**Vysvětlení a doplnění zadávací dokumentace č. 9**

<b>1. Název veřejné zakázky</b>	<b>Stavební úpravy stávajícího objektu Drtinova 3215/3a, Praha 5</b>
<b>Druh zadávacího řízení</b>	zjednodušené podlimitní řízení dle § 3 písm. a) a § 53 zákona

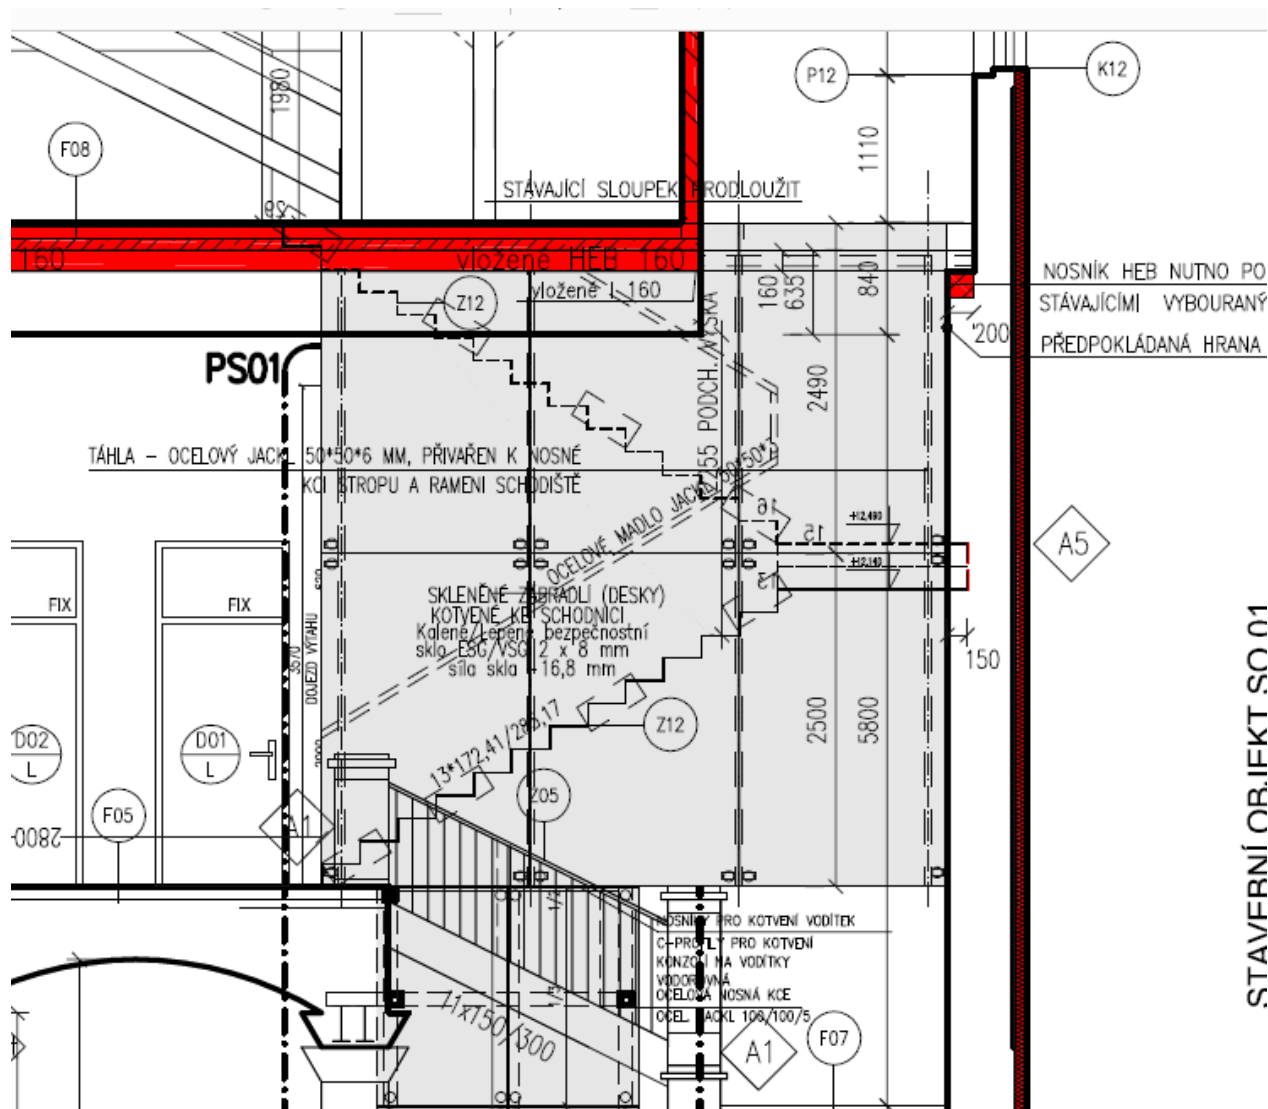
Žádáme zadavatele o upřesnění ocelového schodiště s prosklenou stěnou ve 4.NP:

- Přesný rozsah - dle dokumentace se jedná o tříramenné schodiště s dvěma mezipodestami, kde druhá podesta není správně vidět ve výkresech (18\_REZ), a u skleněných stěn není jasný rozsah. Jedná se o schodiště včetně prosklené stěny v 4.NP a včetně dveří, které jsou součástí nebo je tato prosklená stěna s dveřmi vykázána v jiné položce? Výměra neodpovídá. Prosíme o specifikace prosklené stěny A-LP a dveří které jsou součástí ve 4.NP a kde jsou tyto položky vykázány.
- Nejsou jasné návaznosti prosklené stěny na další konstrukce. Podklad se různí. Prosíme o vysvětlení.
- Přesné požadavky na rezonanční a akustické podložky a kotvení schodiště. Ve výkresu „25\_SCHODISTE\_4NP\_KOTVENI“ není vše potřebné.

Pol. 188 prosklená stěna (zádveří),  $(2,95 + 1,465 + 2,515) * 3,355 = 23,25$  m<sup>2</sup> dveře jsou součástí stěny, viz poznámka na výkres č. 14
